SERVİS BÜLTENİ

531 0037 10 ve 531 0353 10 (Yardımcı Tahrik Sistemi) Gergi Rulmanlarının 531 0241 10 ile Değiştirilmesi

Araç Üreticisi: Citroen, Peugeot

Şekil 1: Aynı gergi kasnaklarının ve bunların farklılıklarının gösterimi

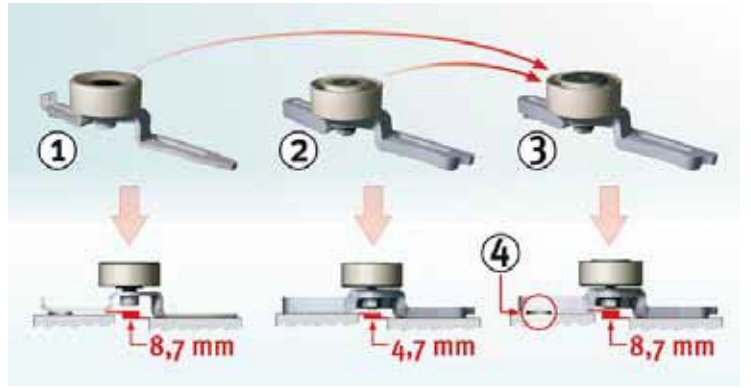
531 003/10 ve 531 0353 10 (yardımcı tahrik sistemi) parça numaralı iki gergi rulmanı artık gereksizdir. Bunların yerine 531 0241 10 parça numaralı gergi rulmanı kullanılmaktadır.

Yükseklikteki farkı kapatmak için 4mm kalınlığında bir somun 531 0241 10 gergi rulmanına dahil edilmiştir.
